ERGEBNIS-Protokoll Anmerkungen und Hinweise zum Rahmenplan

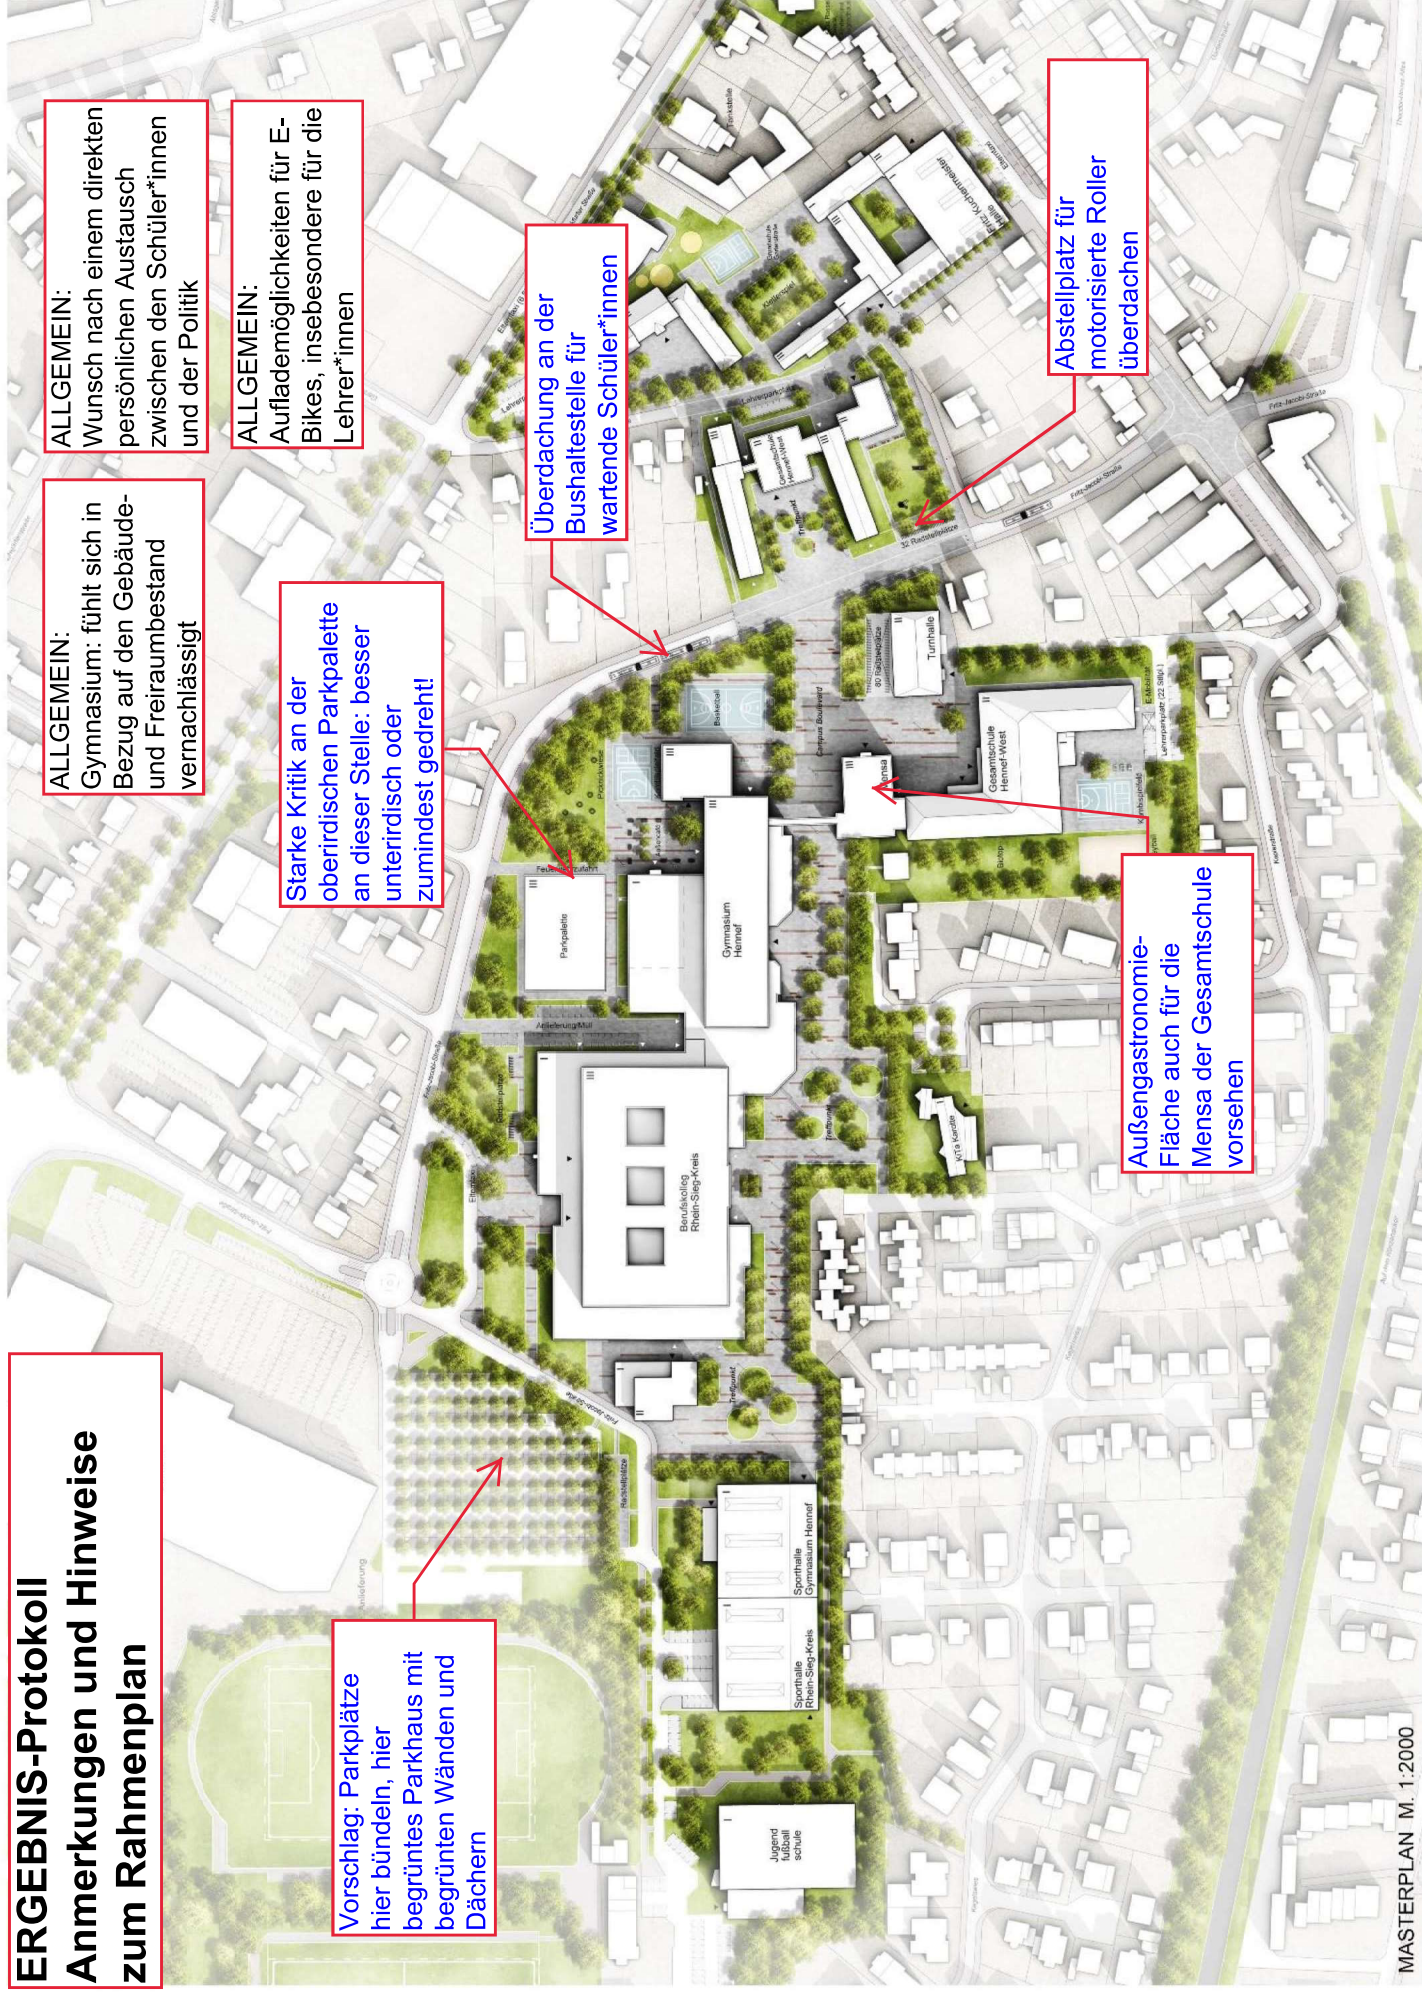
Starke Kritik an der oberirdischen Parkpalette an dieser Stelle: besser unterirdisch oder zumindest gedreht!

Vorschlag: Parkplätze hier bündeln, hier begünstigtes Parkhaus mit begrünten Wänden und Dächern

Überdachung an der Bushaltestelle für wartende Schüler*innen

Abstellplatz für motorisierte Roller überdachen

Außergastronomie-Fläche auch für die Mensa der Gesamtschule vorgesehen
